## NOTAT RIG\_N01\_A03

<b>Prosjekt</b> Sande Transformatorstasjon 3 part	<b>Prosjektnummer</b> 10231672	<b>Oppdragsgiver</b> Lede AS
<b>Utarbeidet av</b> Linn Therese Heienberg	<b>Kontrollert av</b> Reza Babadi	<b>Prosjektleder</b> Are Klausen
<b>Signatur</b> 	<b>Signatur</b>  <small>Reza Babadi (21. jun. 2023 15:48 GMT+2)</small>	
<b>Dato</b> 05.08.2022	<b>Opprettet av</b> Linn Therese Heienberg	<b>Rev. Dato</b> 21.06.2023

# Uavhengig kvalitetssikring av områdestabilitetsvurdering, Sande transformatorstasjon

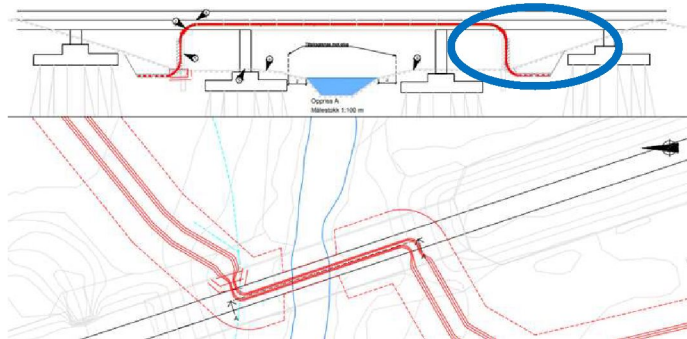
<p>Sweco aksepterer Norconsults kommentar men anmerker at i mottatt snitt for planlagt grøft ved elven ser den ut til å kunne redusere stabilitet for det nærmeste brufundamentet, se blå sirkel i utklippet under.</p> <p>Sweco ønsker at Norconsult legger til en kommentar om denne situasjonen og om dere evt. vurderer at dette kan medføre et lokalt skred eller områdeskred. Dersom det vurderes som en lokal problemstilling må det vurderes videre i detaljfase.</p>  <p><b>Norconsult: Rapporten er oppdatert med nytt tverrsnitt som viser kabelgrøft, samt oppføring og festing av kabler på jernbanebroen. Her er grøftene flyttet nærmere elven slik at de ikke undergraver brofundamentene og skaper eventuell fare for lokalt- eller områdeskred.</b></p> <p><b>Videre står brofundamentene på spissbærende peler, slik at en delvis og midlertidig begrenset sidestøtte av fundamentet vurderes uproblematisk.</b></p> <p>Norconsult skriver i Vedlegg 1 om hvordan gravemasser skal håndteres, vi ber om at dere legger til denne informasjonen i rapporten.</p> <p><b>Norconsult: Informasjonen er inkludert i kapittel 6.1.</b></p>

Figur 2 – Grøftesnitt landbruksareal

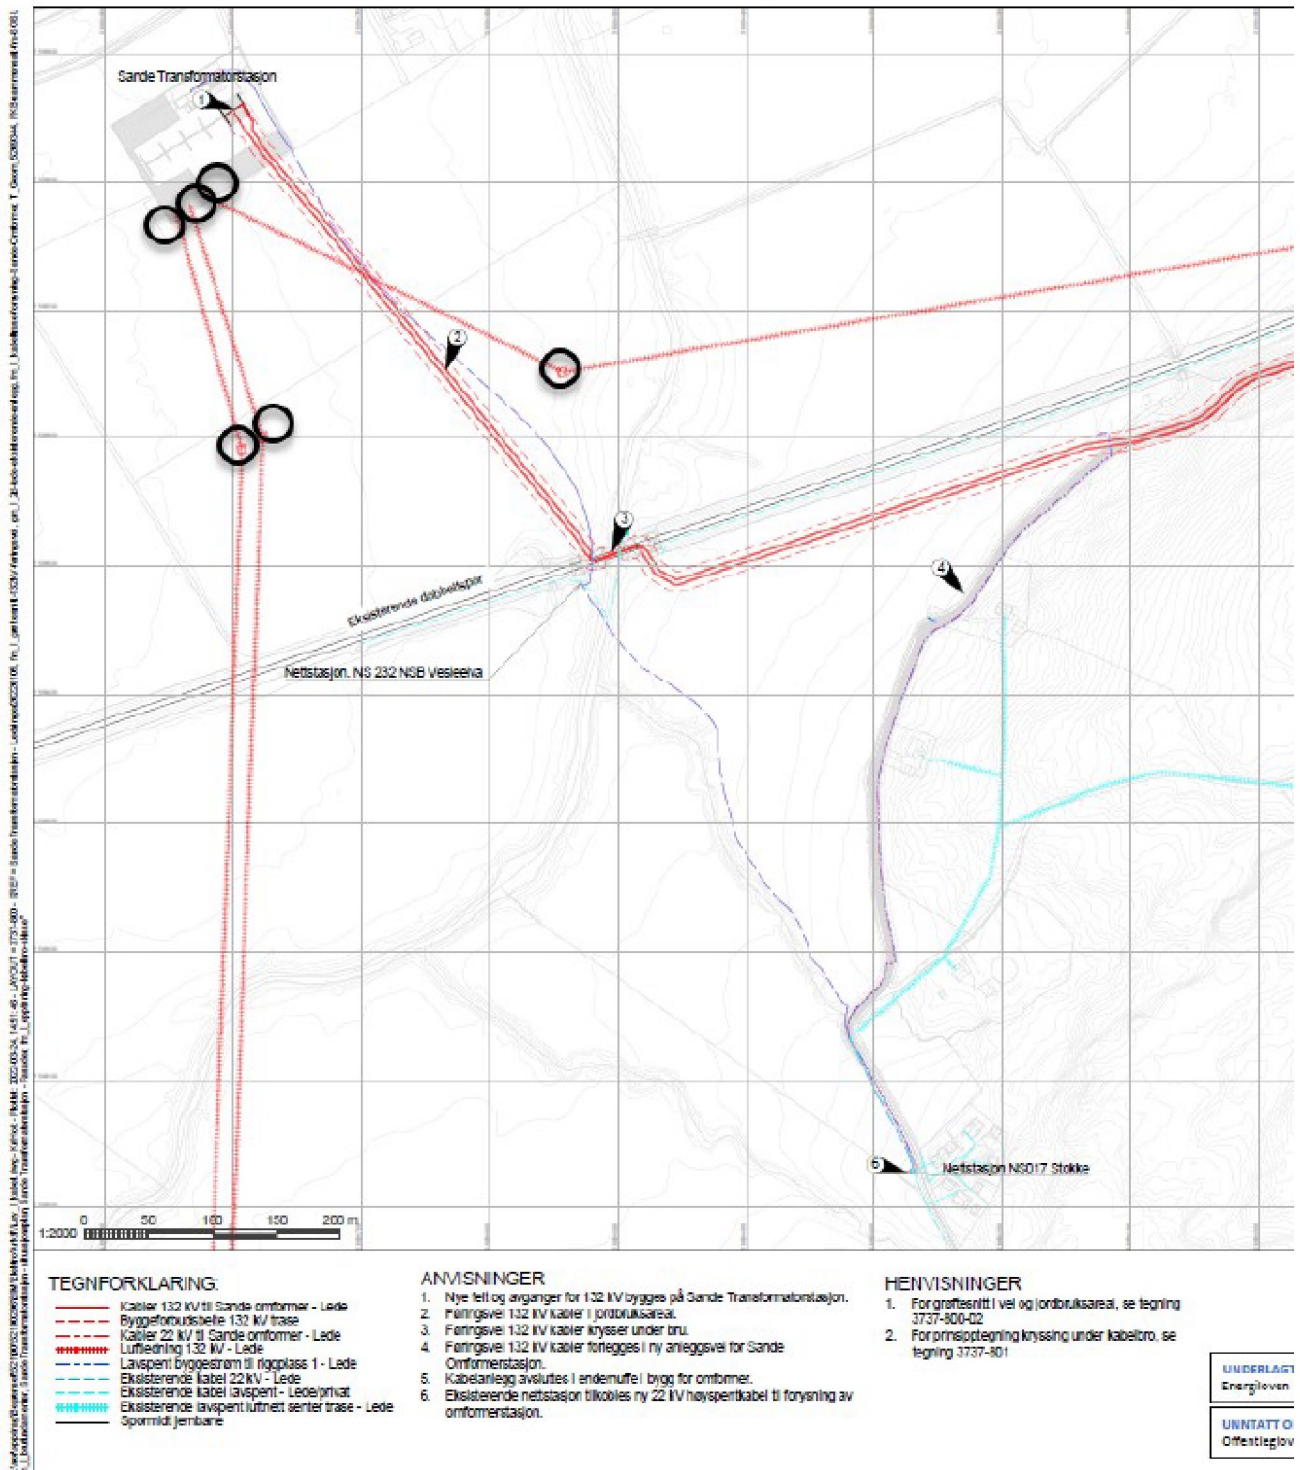
2. Først av alt savner vi mer informasjon om hvilke terrenginngrep planlagte tiltak medfører (hvordan mastene skal fundamenteres og hvor dypt det skal graves for mastefundamenter og grøfter). Grøftene skal etableres iht. figur over. Mastefundamenteringen i flatt område vurderes å ikke være relevant for en områdestabilitetsvurdering. Dette vil beskrives i geoteknisk prosjekteringsrapport. Fundamentering av mastene er ikke avklart, men dette vil være lokal graving for fundamenter som ikke vil påvirke områdestabiliteten negativt.

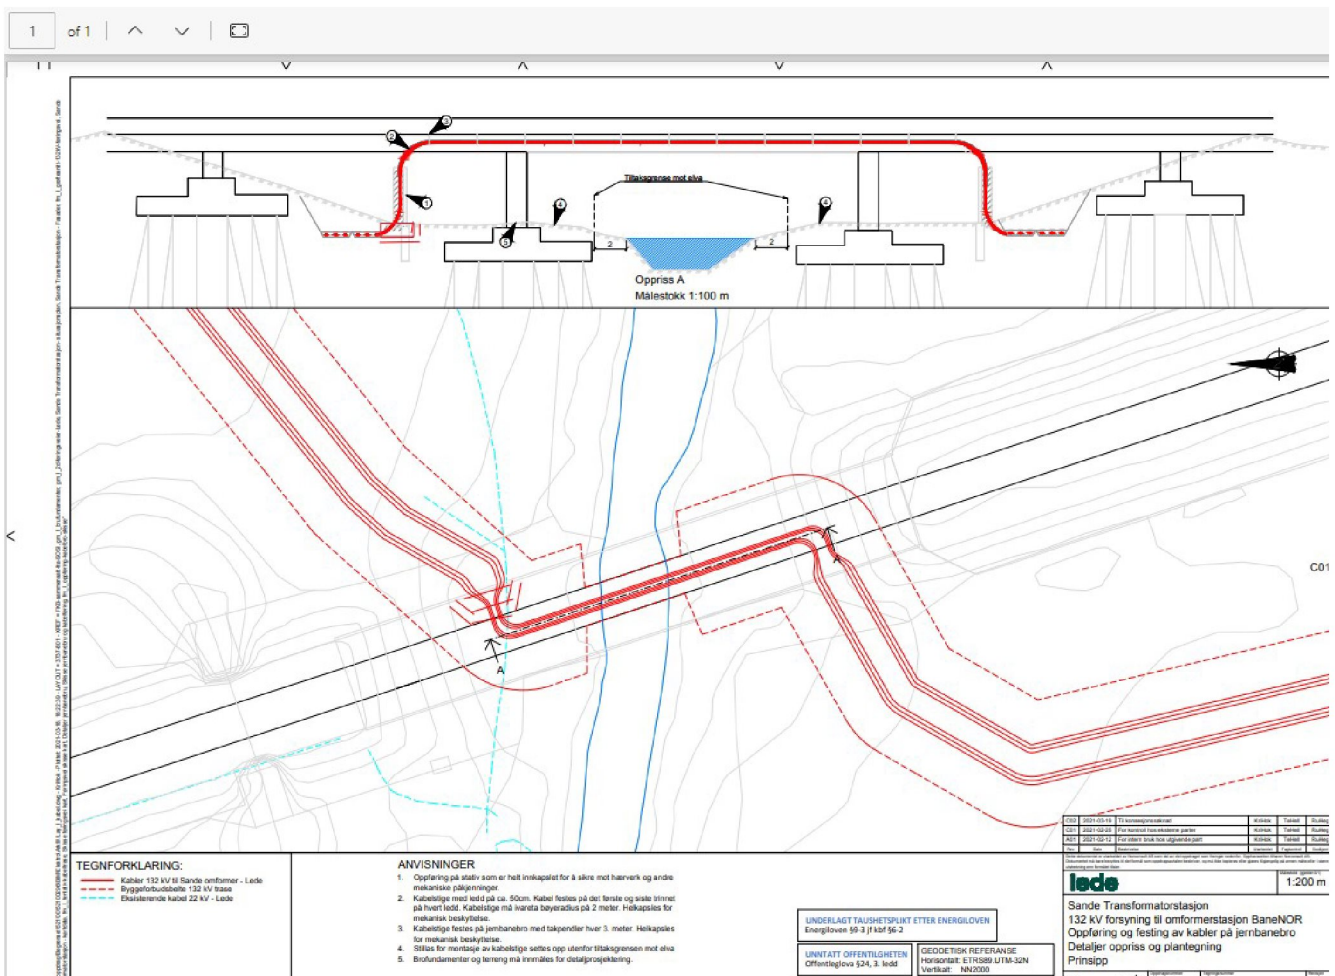
Det er tegnet inn «Ny Sande Omformer» i Figur 3 i rapporten deres, vi regner med at etablering av denne ikke er en del av omfanget av vurderingen deres? **Ja, det stemmer. Omformerstasjonen er et annet prosjekt.** Iht. NVEs veileder (1/2019) skal sikkerhet mot skred ivaretas for alle faser av utbyggingen (også i anleggsfase). Dersom grøftene er <2m dype, samt at grøftene er plassert mer enn 6 m (høydeforskjell) fra skråningstopp er vi enig i at ikke disse grøftene forverrer stabiliteten (Iht. Figur 8 i NVEs veileder (1/2019), se utklipp under). Vi ser imidlertid i Figur 3 i deres rapport, at grøftene i et område skrår ned mot elven og krysser elven. I dette området mener vi at tiltaket forverrer stabiliteten til skråningen (se område i blå sirkel i nederste utklipp). **Innledningsvis ønsker vi å kommentere at prinsipptegninger dere har vedlagt viser tilfelle hvor grøfta går parallelt med skråning. Grøftene som skal etableres her legges på skrått, jfr. bilde under. Dette er en gunstigere situasjon enn hva vedlagte prinsipptegninger innebærer.**

Der grøften krysser elven skal kablene føres over slik. Det kommer altså ikke til å være graving nærme elven.

Figur 8 Graving av grøft inntil to meters dybde bak skråningstopp

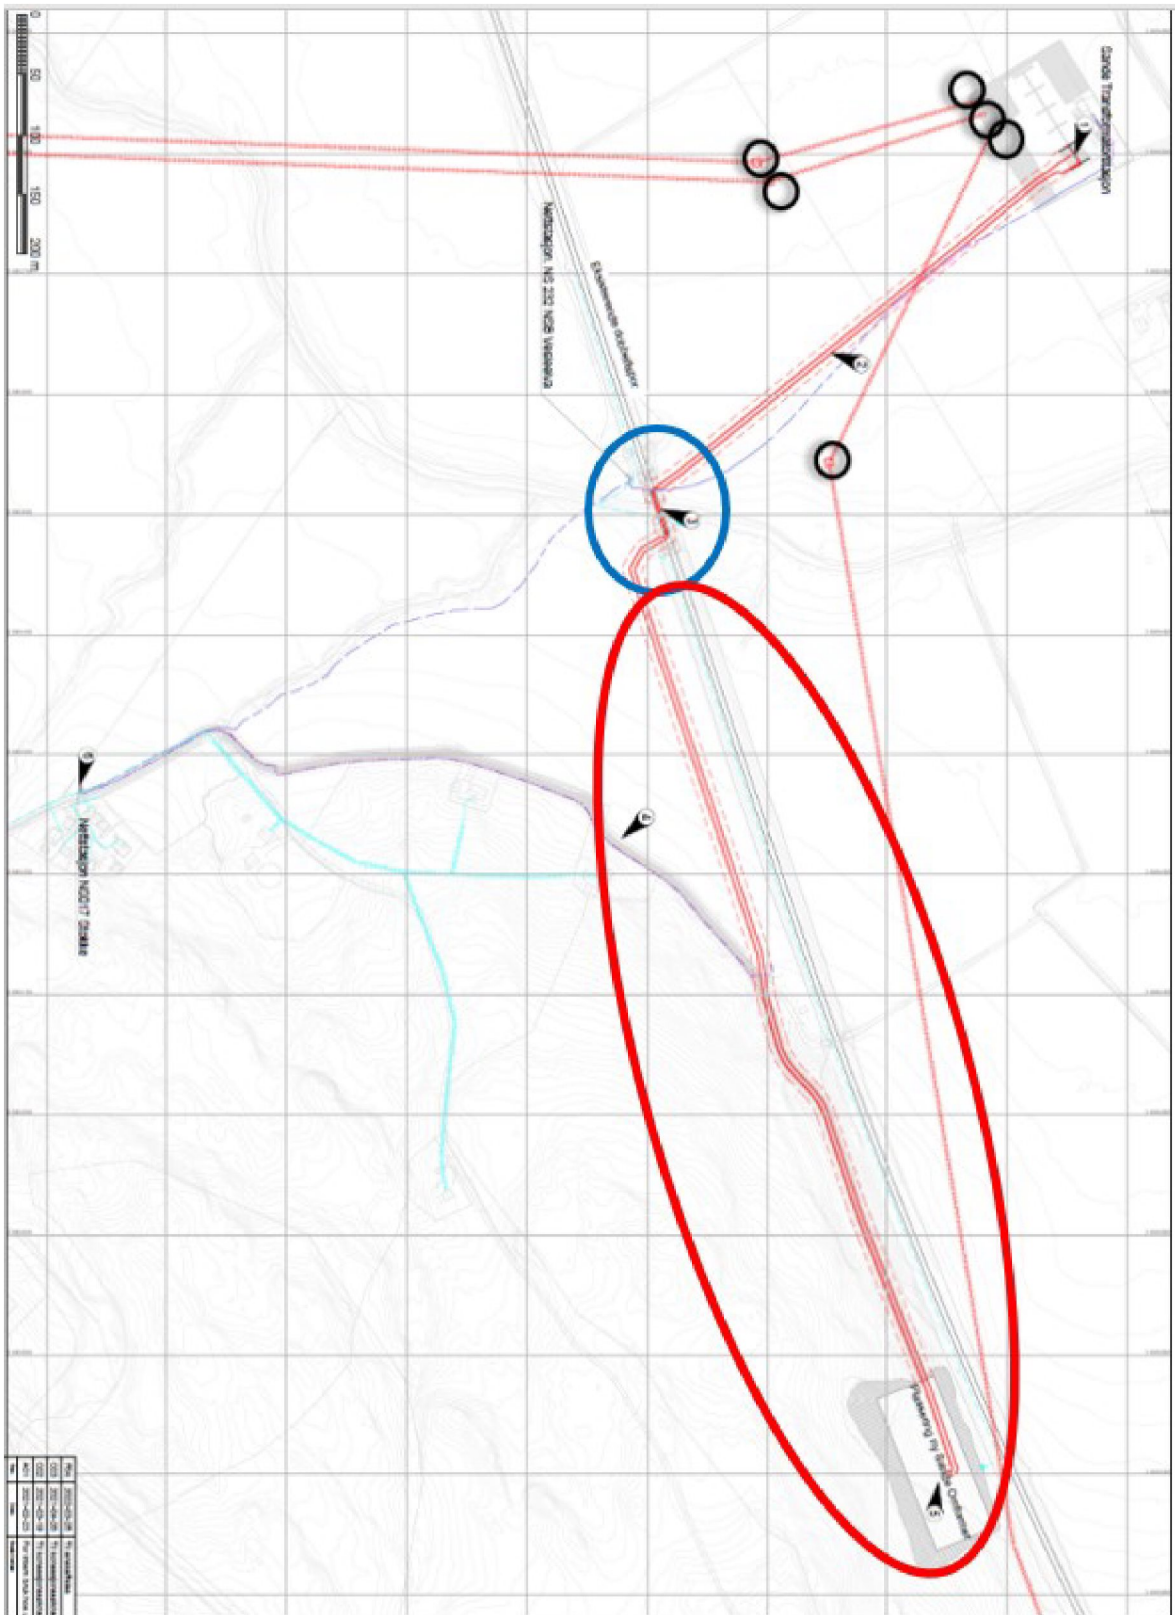
Det oppgis også i Figur 8 (under) at det ikke skal gjennomføres mellomlagring av masser ved grøftene, noe dere har beskrevet i rapporten at det skal gjøres.

Gravemasser kan lagres langs grøft der det er god avstand til elveskråning, dvs. > 6 m Tilkjørtte masser skal ikke mellomlagres men fylles direkte tilbake i utgravd grøft.
